工程指示 / 要求簡箋(E.I.)

工程指示編號：EI / 10067 / 18

工程名稱：觀塘裕民坊

工程項目：幕牆 玻璃線及副框做法

玻璃綫

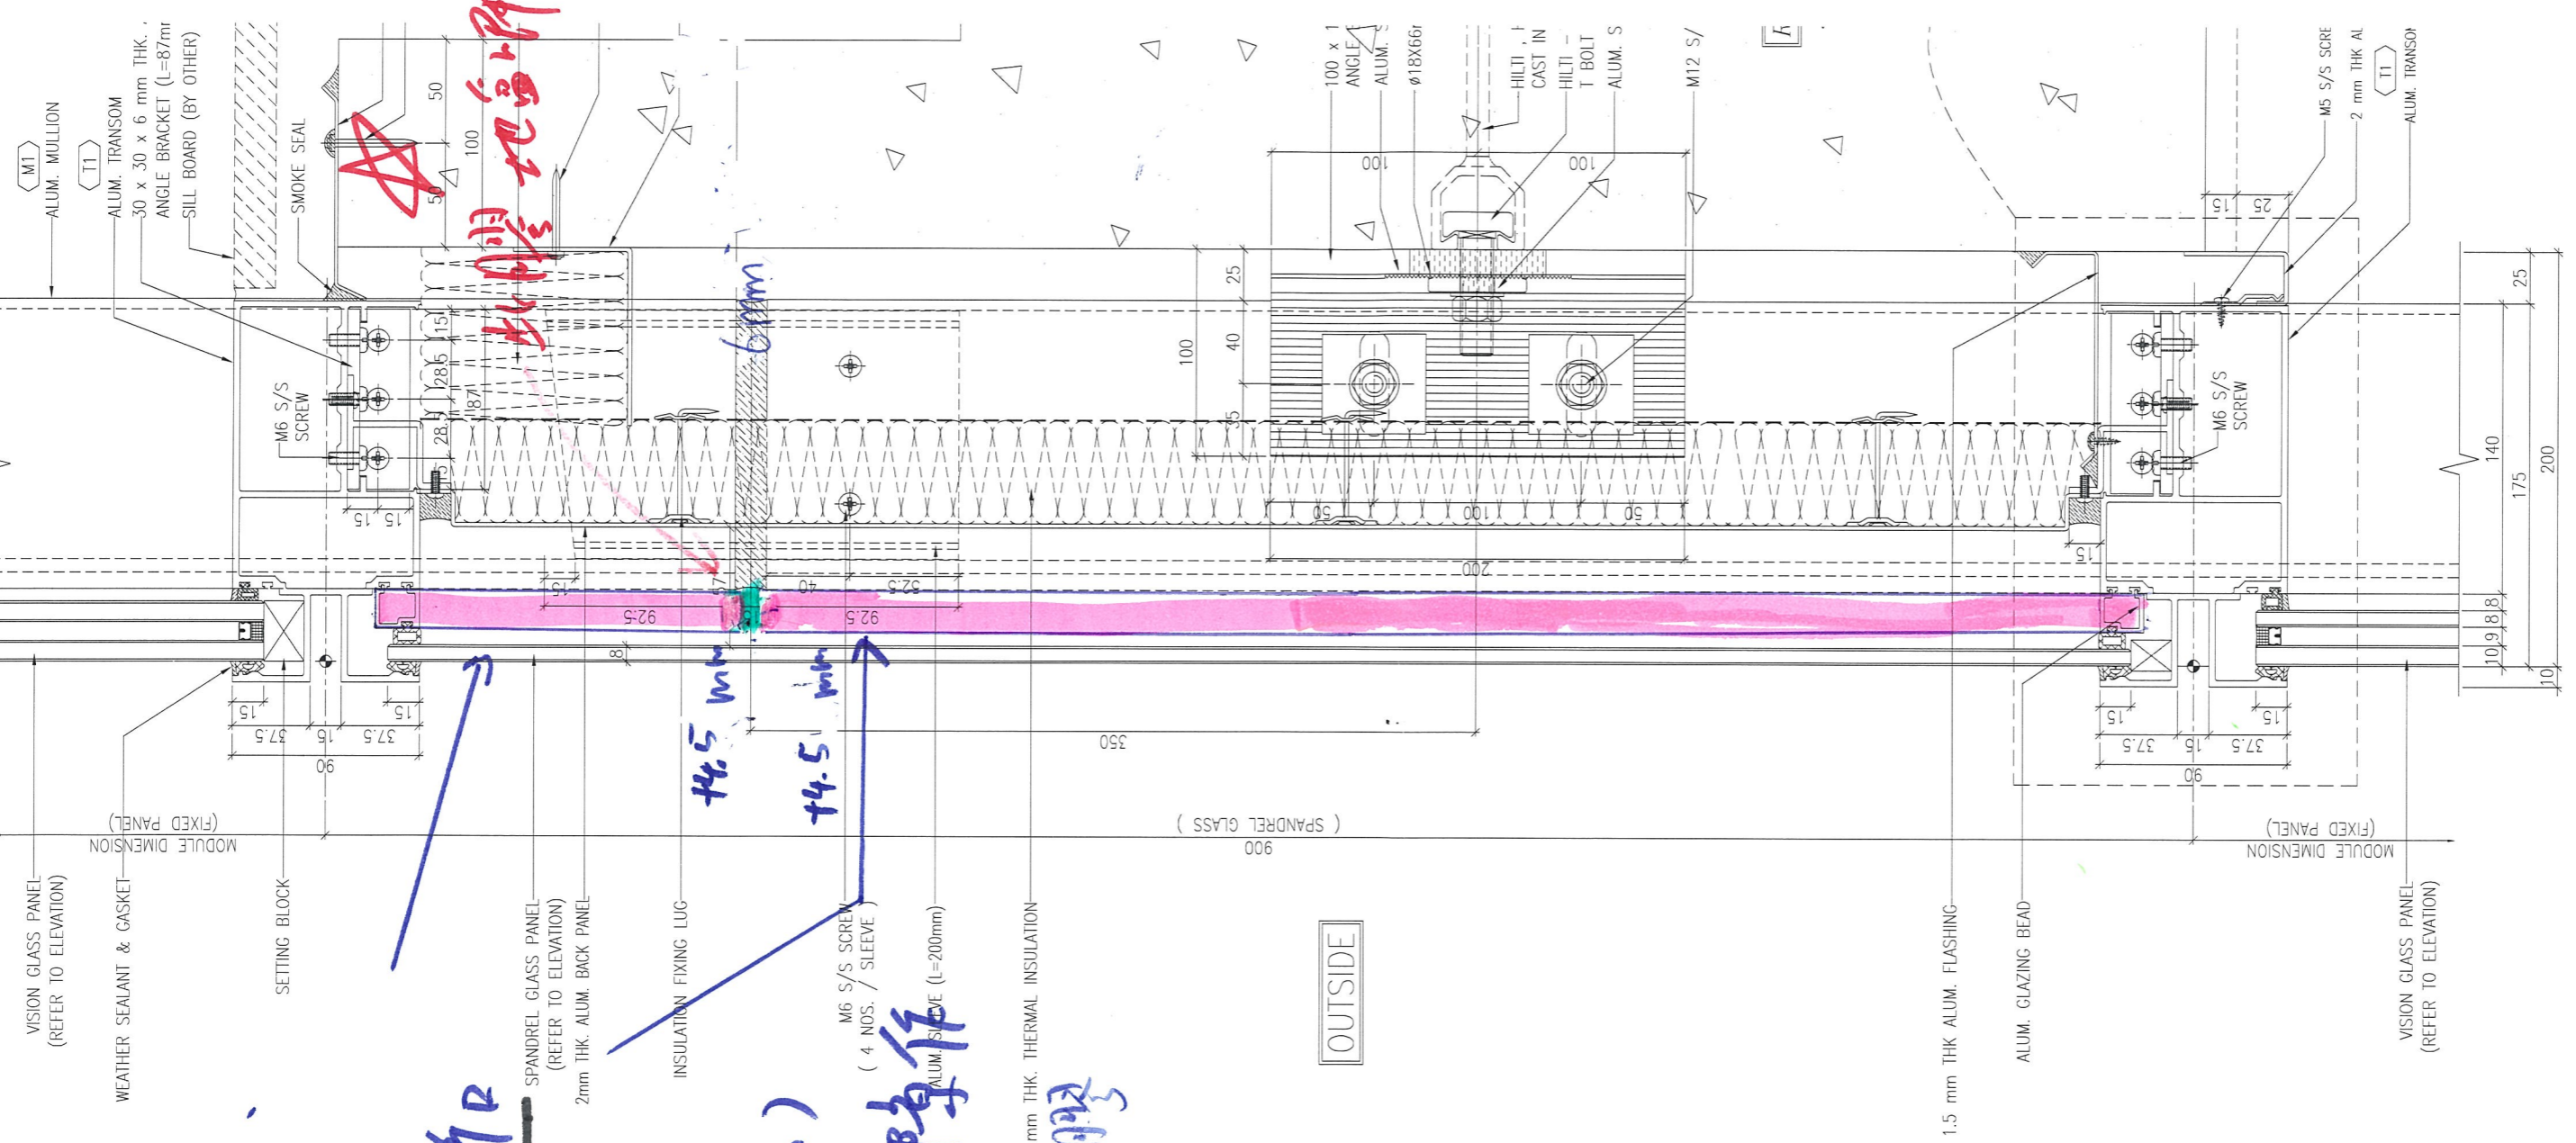
請按附件玻璃線及副框做法拆圖

請留意：A 版修改：副框吊腳位，由 6mm 膠隙改做 3mm 膠隙

跟材料總計

不是通長

(上下長度

各+4.5 mm)

中後留有 6mm 隙作
